Modulo per la presentazione delle osservazioni per i piani/programmi/progetti sottoposti a procedimenti di valutazione ambientale di competenza statale

ID: Codice procedura (ID_VIP/ID_MATTM): 12691

“Progetto di un impianto eolico denominato “Pitigliano” ubicato nei comuni di Pitigliano (GR) e Sorano (GR) costituito da 20 (venti) aerogeneratori di potenza nominale 7,0 MW per un totale di 140,0 MW con relative opere connesse ed infrastrutture indispensabili”

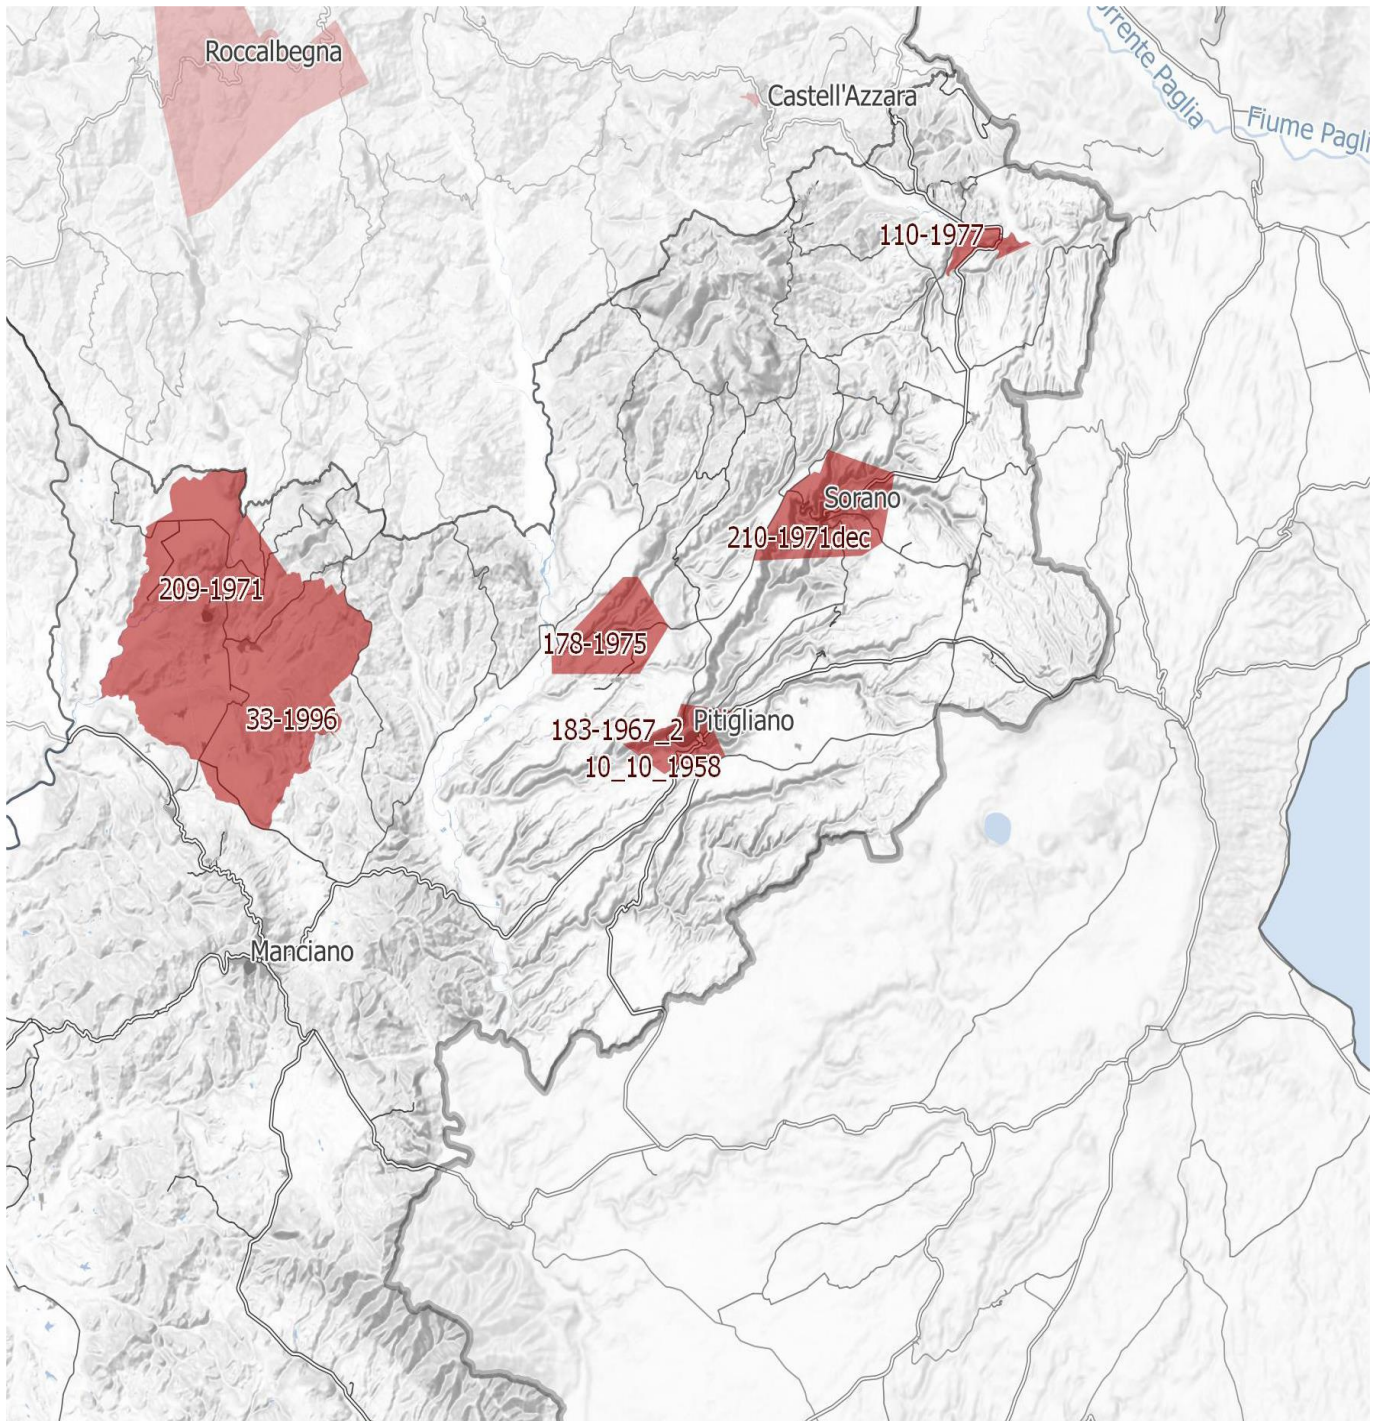
IMMAGINE n. 4 Si evidenzia che i tre aerogeneratori WTG 07, WTG 08 e WTG 09 impattano con il vincolo paesaggistico di notevole interesse pubblico del Centro Storico di Sorano. Il WTG 07 si troverebbe a 2828 m, WTG 08 2504 e WTG 09 2990. Il cavidotto dell'impianto invece impatta in buona parte del Vincolo paesaggistico ex art. 136 del CBC del Centro Storico di Pitigliano.

IMMAGINE n 5. Mappa eolici elaborata dall'Associazione Amici della Terra. La mappa evidenzia il cumulo degli impianti tra Lazio e Toscana.

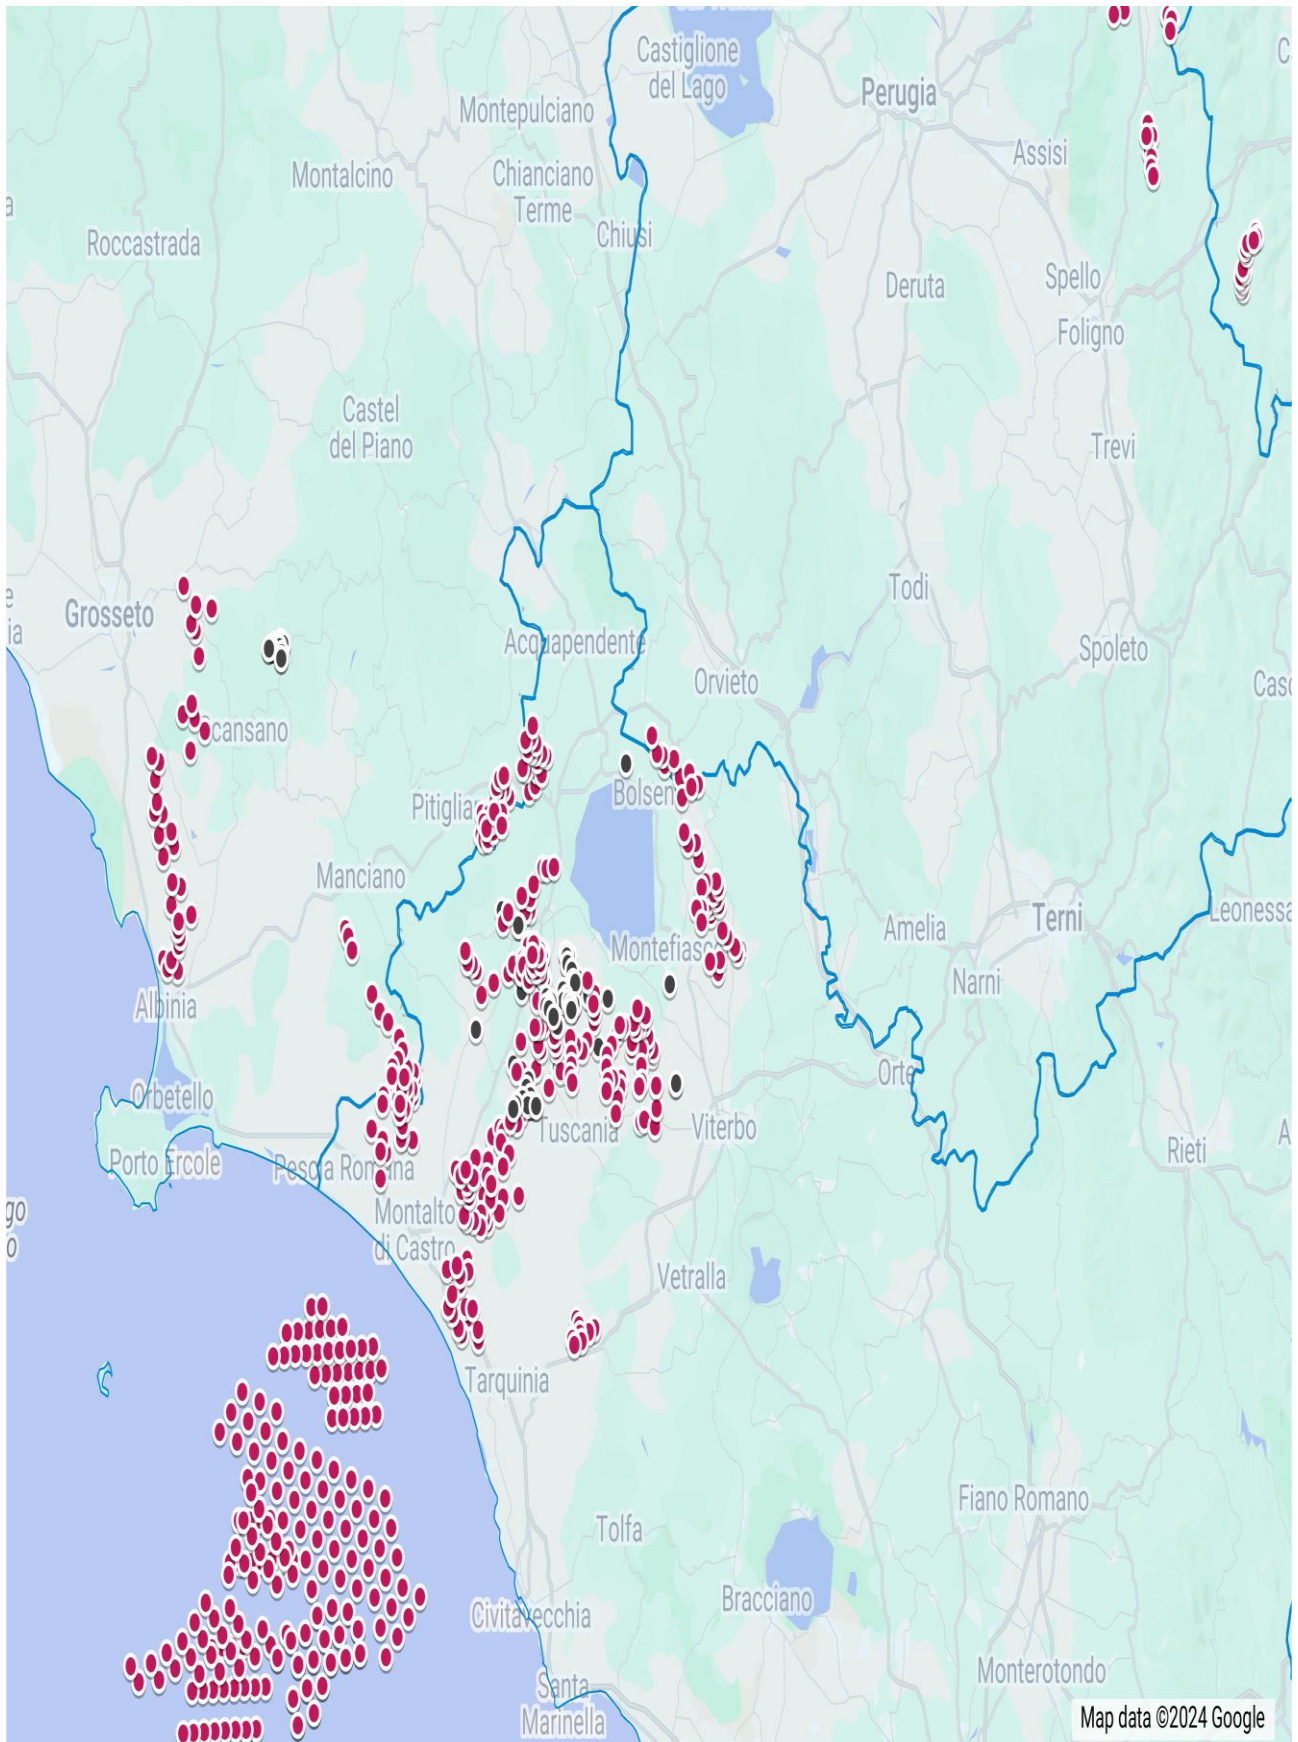
Riguardo al cumulo degli impianti FER, le mappe prodotte dalla proponente riguardano, come già evidenziato, soltanto una parte molto piccola degli impianti FER dell'area intermedia e vasta e in particolare di quelli eolici che contribuiscono a creare un notevole cumulo e la saturazione del territorio tosco laziale. Riguardo al cumulo dei soli impianti eolici si riporta la mappa dell'intervisibilità degli impianti eolici elaborata dall'Associazione nazionale “Amici della Terra”.
